NORGES STATSBANER
HOVEDSTYRET, OSLO

DRAMMENBANEN KM 41,53-41,60
FYLLING VED REISTAD
SÖRUMSDALEN

DRAMMENSBANEN KM 41,53-41,60
FYLLING VED REISTAD. SØRUMSDALEN
GRUNNUNDERSÖKELSE. GK 2366.1-2.

DRAMMENSBANEN KM 41,53-41,60
FYLLING VED REISTAD, SØRUMSDALEN
BEFARING 12.7.1963.

Reistad, fjelling. Drammensb. km 41,53-41,60 Grunnundersøkelse.	Målestokk 1:500	Boret d. Ma Nov. 1956 Tegnet--- Nov. 1956.
Norges Statsbaner – Banedirektøren Geoteknisk kontor Oslo 5 1/2 -1956	Erstatning . . .	S. Hordmark
D.K.	2366,1	
b. Klevan Lang.	Erstattet av:

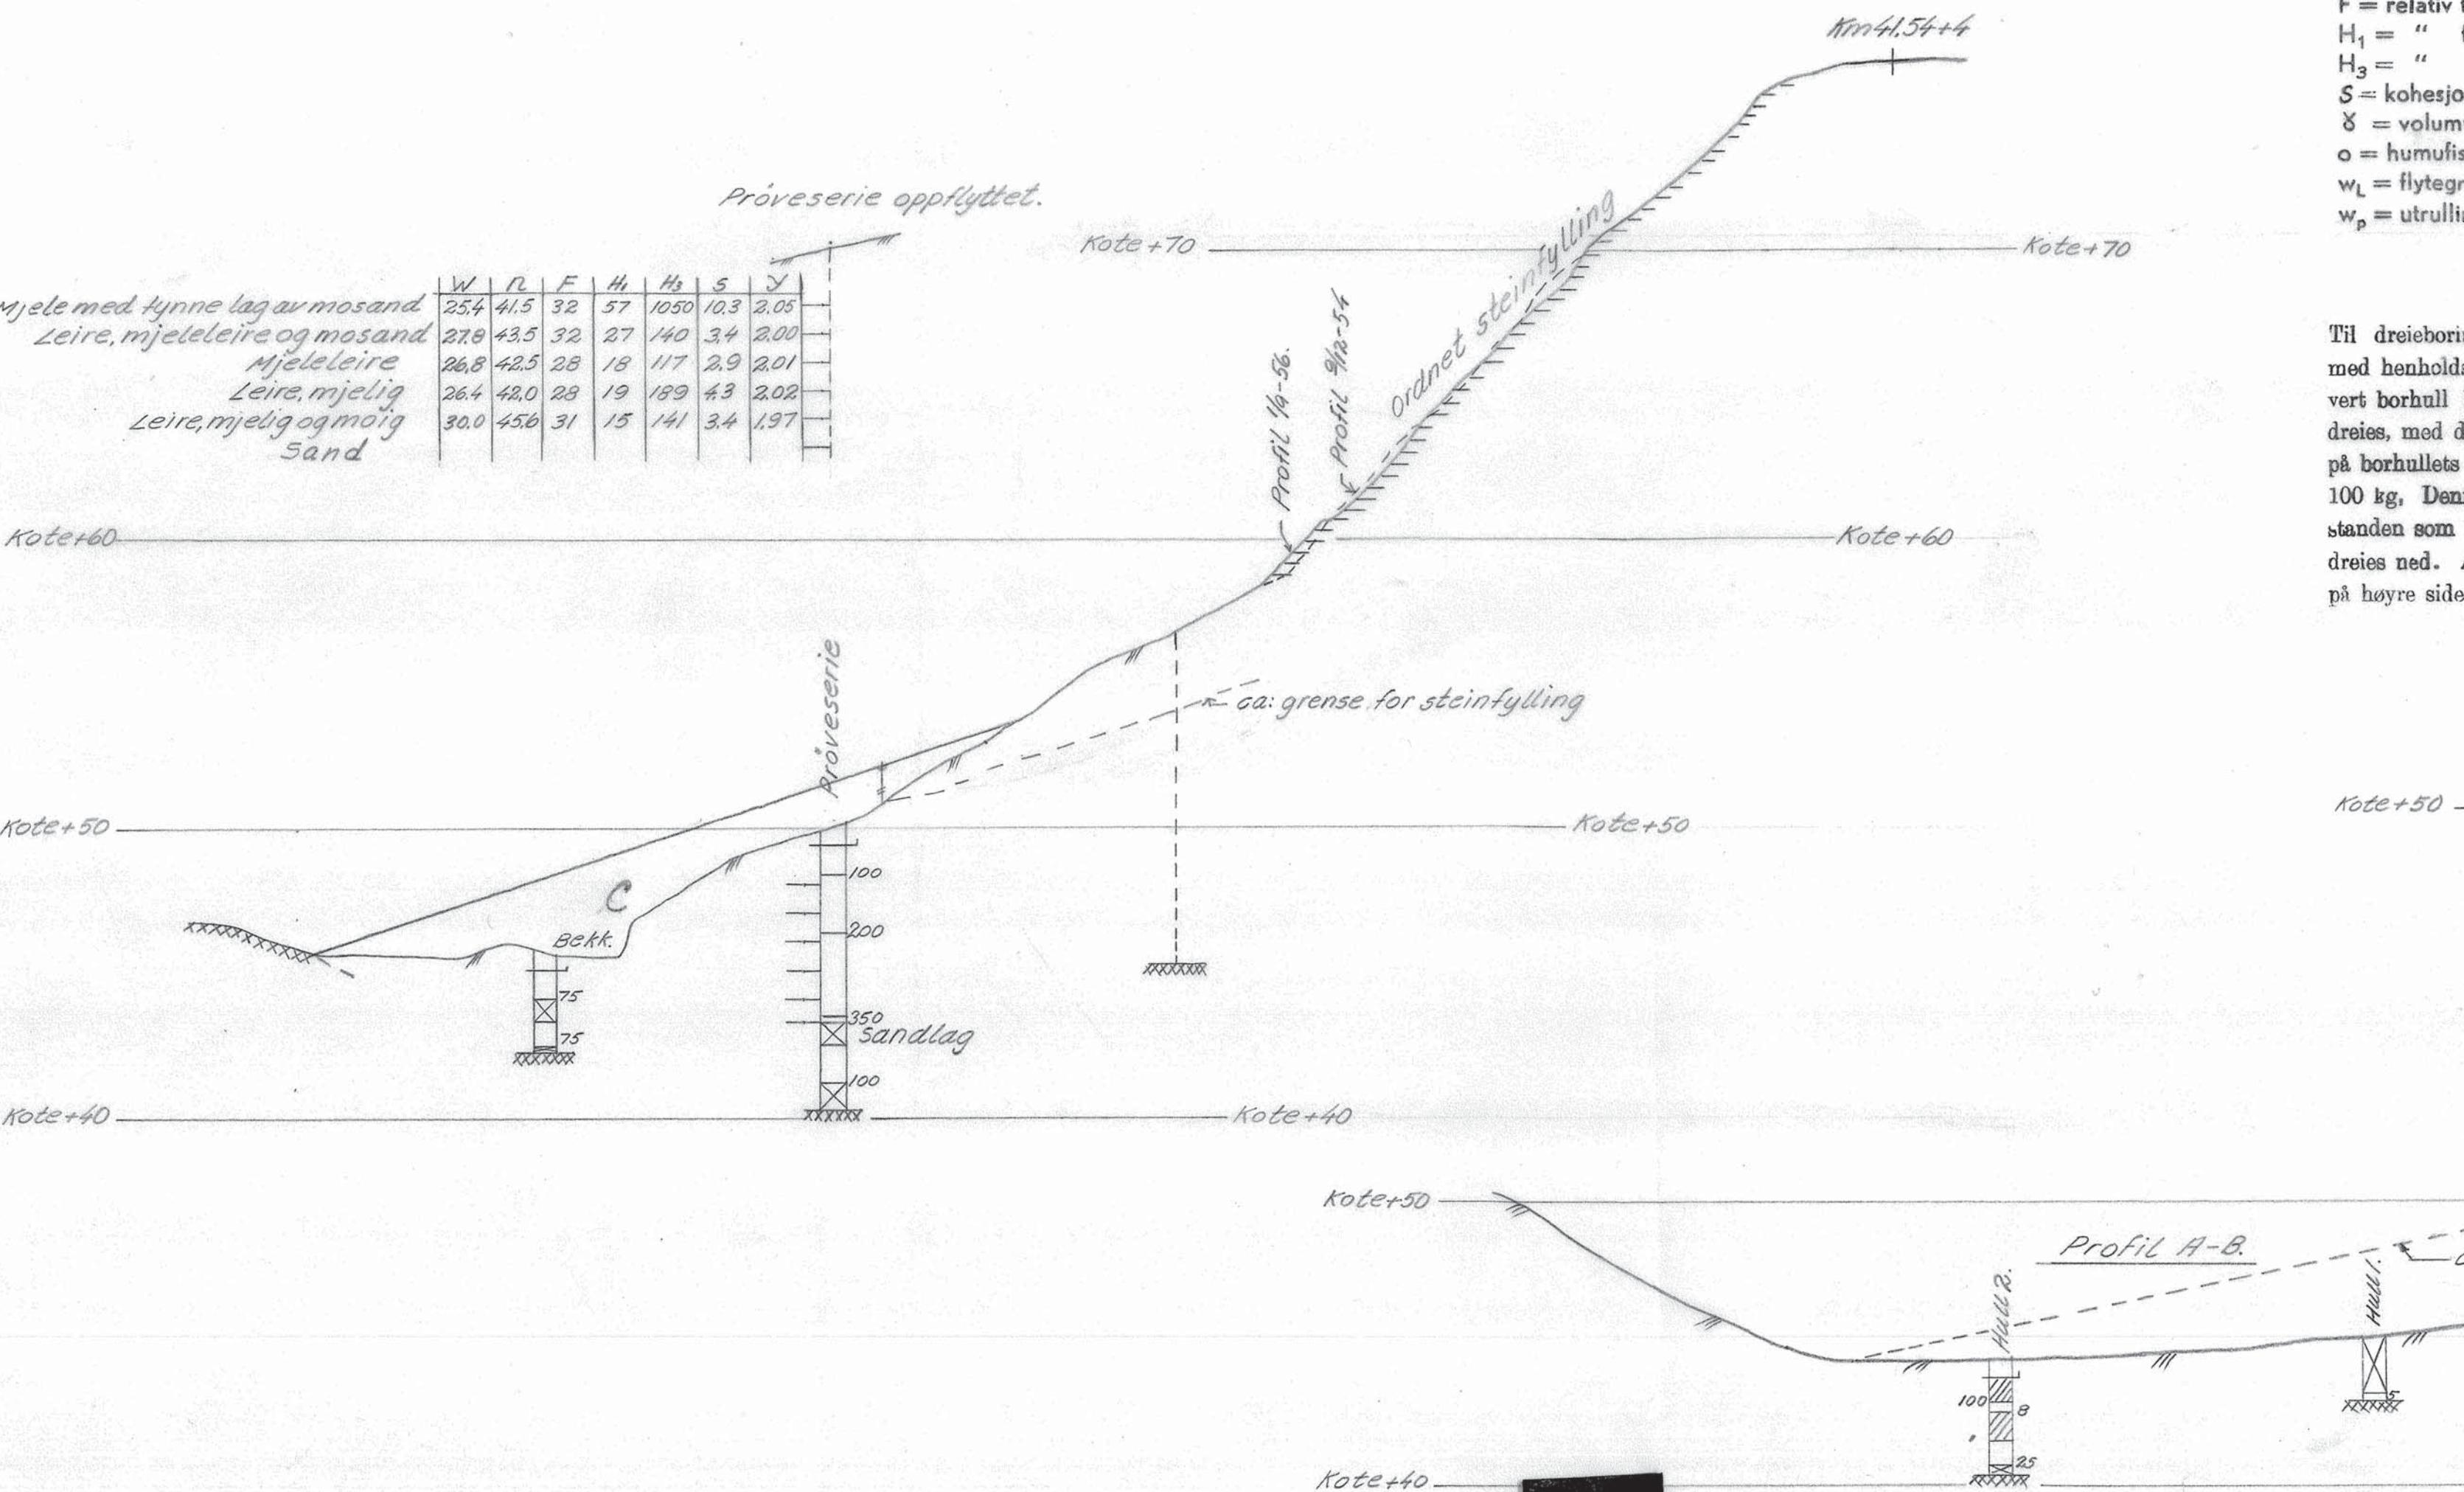
I foten av fyllingen går en bekk, dels i fjell og dels i jord. I et punkt som er merket med C på situasjonskart og profil er det særlig sterkt erosjon. Det er betegnende at det mellom punktet C og det nærmestliggende fjell i dagen er krokete trær og betydelig signing.

Synkningen av fyllingen skyldes signinger i foten, som er en følge av såvel plastisk deformasjon i leiregrunnen som bekkeerosjonen. Hovedretning for signing idag er angitt med en pil på situasjonskartet. Det er her nede i bekkedalen det burde ha vært foretatt beskyttelse og forsterkning, men bekken har hatt fritt spillerom, og de topografiske forhold er blitt ugunstigere med årene.

Det foreslås utfylt stein som vist med rødt på profil km. 41,566 og km. 41,544 hvorved bekken flyttes utover og får leie i fjell. De utfylte steinmasser skal i det nye bekkeleie ha fot på fjell. Omtrentlig begrensning av fyllingsområde er vist på situasjonskartet.

Det anses påkrevet allerede i inneverende vinter å gå igang med sikringsarbeider. Bekkeerosjonen må stanses. Dette arbeide må utføres straks ved å fylle stein i bekkeleiet, spesielt ved punkt C. Dertil er det nødvendig å legge ut betydelige masser utenfor fyllingsfot som støtte og motvekt. Først når slike arbeider er utført er det forsvarlig å påføre masser i fyllingsskråningen til reparasjon og utslaking av for bratt skråning.

Reistad, Ryfylke.	Målestokk	Boret 0.1ha 140.1958
Brammervsle km 41.53-41.60	1:500	Tegnet av M.M. 1963
Grunnundersøkelse.		A. L. Lillehaugen
Norges Statsbaner - Banedirektøren		Oppslag d. 1.1.1963
Geoteknisk kontor		
Oslo 5.12.1956		
J. H. Hansen - Kring		
Erstattet av:		
23661		
Format A

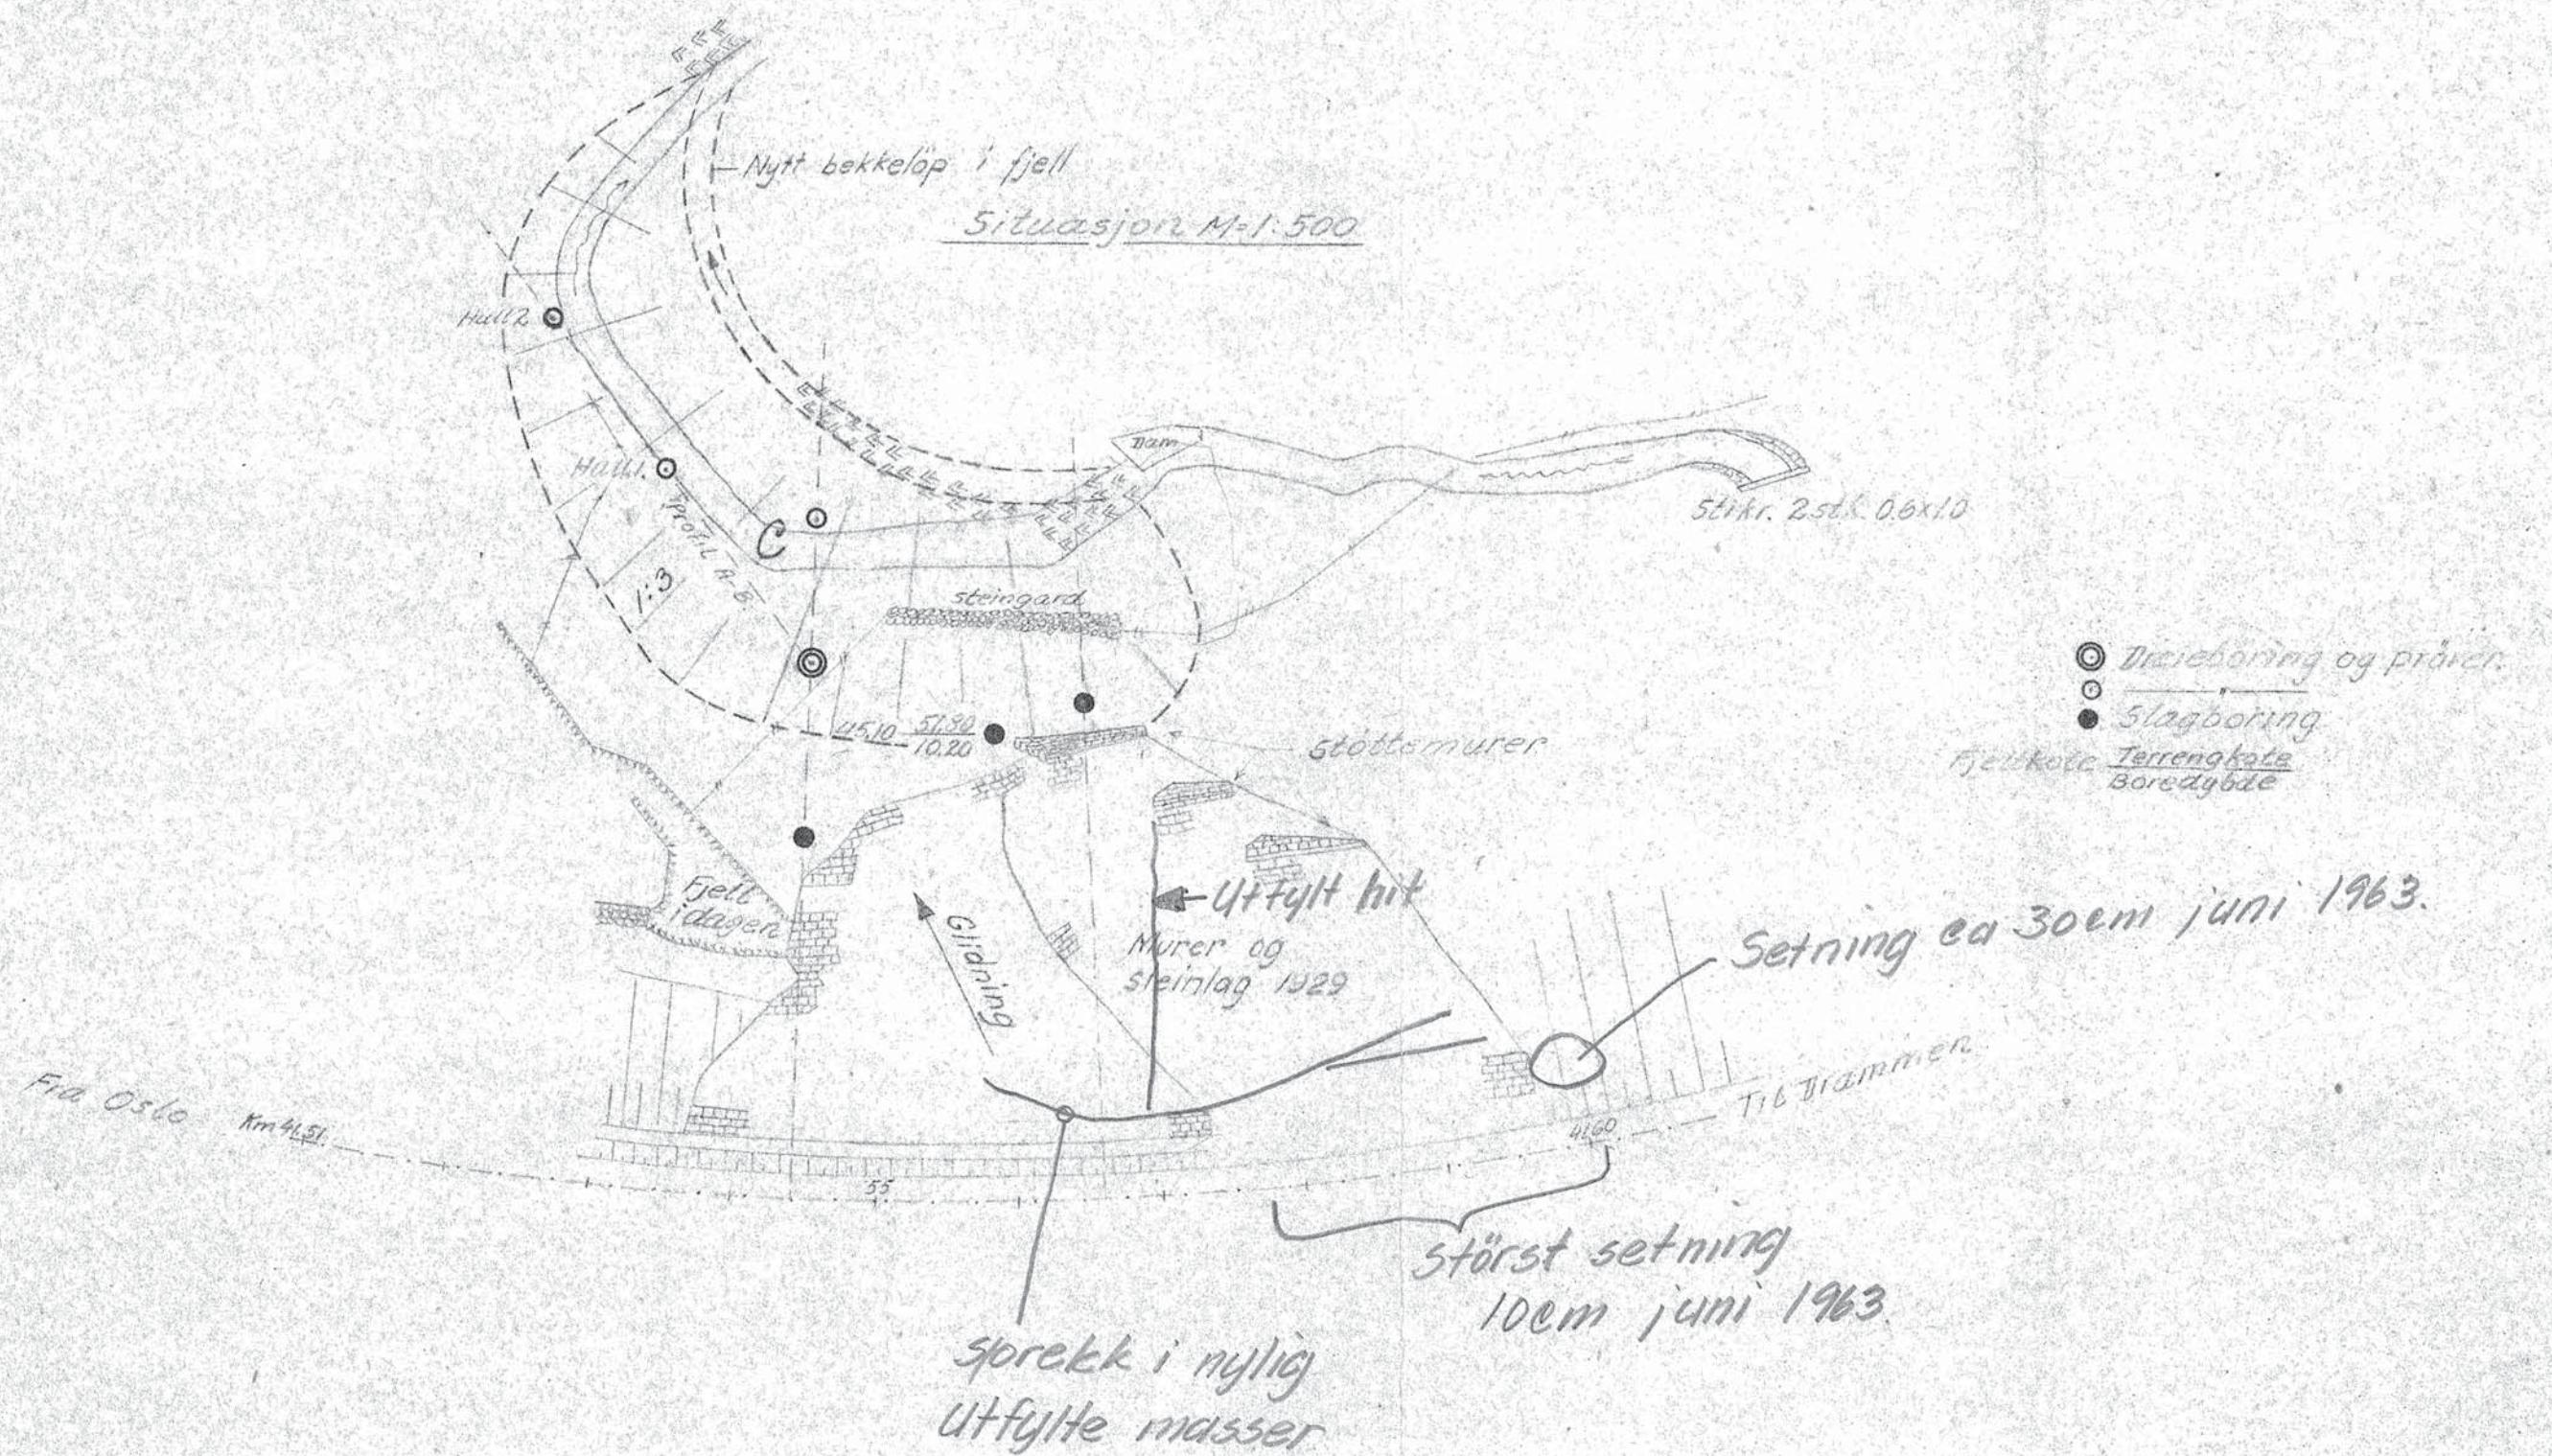
De utlagte overmasser mellom km 41,55 og 41,57 må snarest trekkes ned i foten av fyllingen. Kontrafylling må utlegges som vist på profil km 41,566 tegning Gk.2366,2, og denne kontrafylling må strekke seg helt opp til tidligere nevnte inntaksdam, som eventuelt må påstøpes og forsterkes. Fylmasser kan tippes fra jernbanevogn men må etterhvert straks trekkes ned til kontrafyllingen.

Bekken omlegges fra inntaksdam til forbi steinfyllingen ved å legges i rør eller på annen måte som distriktet anser det for mulig å gjennomføre.
